II/239 Šlapanice, most ev.č. 239-007 pro odtok přivalové vody

SO 201 - Most ev. č. 239-007

**o projednání ocenění soupisu prací a ceny stavebního objektu/provozního souboru (SO/PS)
pro všechny skupiny - pro ZBV číslo: 2**

Vyřizuje:**Ing. Jiří Ehrenberger****Mobil:****+420 724 973 655****E-mail:****jiri.ehrenberger@m-projekce.cz****Naše zn.:****AD-01****Č. zakázky:****16-106-02****Datum:****14.09.2023****Akce: III/239 Šlapanice, most ev.č. 239-007 pro odtok přívalové vody****Věc: SO 201 – Most ev.č. 239-007****Změna během výstavby (ZBV) č. 2 – Sanace podloží**

Akce: II/239 Šlapanice, most ev.č. 239-007 pro odtok přívalové vody
měření kubatury přetěžené báze štěrkového polštáře

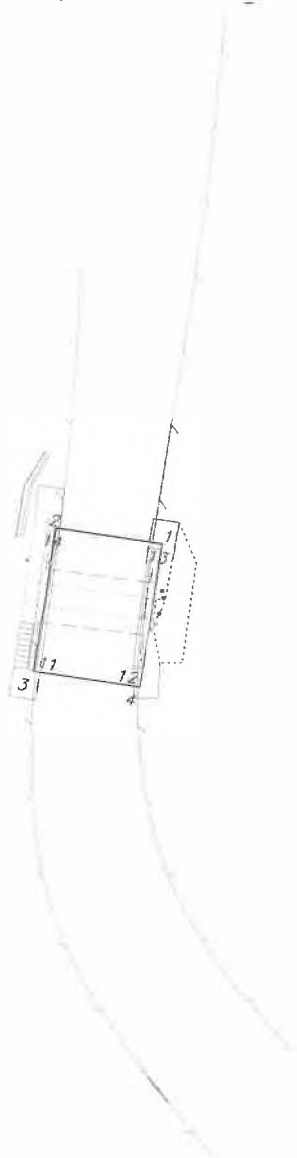
1. Při kontrole základové spáry uzavřeného rámu mostu byla geotechnikem vyhodnocena nedostatečná kvalita a únosnost materiálu podloží. Tato skutečnost neodpovídá předpokladu ve schválené projektové dokumentaci. Proto byla geotechnikem navržena sanace podloží v celé ploše základové desky.

Po dokončení demolice stávajícího mostu a následném otevření stavební jámy bylo zjištěno, že základová spára nesplňuje předpoklady, respektive požadavky dané dokumentací PDPS a dokumentací RDS. V základové spáře byly zastíženy jíly se střední plasticitou třídy F6 CI kašovité konzistence. Z tohoto důvodu geolog stavby navrhl provést pod polštářem ze ŠD sanaci základové spáry z lomového kamene otevřené frakce 63-125. Dále je doporučeno vrstvu sanace oddělit od polštáře separační geotextílií.

Autorský dozor (AD) souhlasí s navrženou sanací základové spáry. Bez jejího provedení prakticky není možné realizovat roznášecí polštář ze ŠD dle dokumentace PDPS.

V[+] =	0.00
V[-] =	-97.04
V[+] + V[-] =	-97.04
abs(V[+]) + abs(V[-]) =	97.04 m3
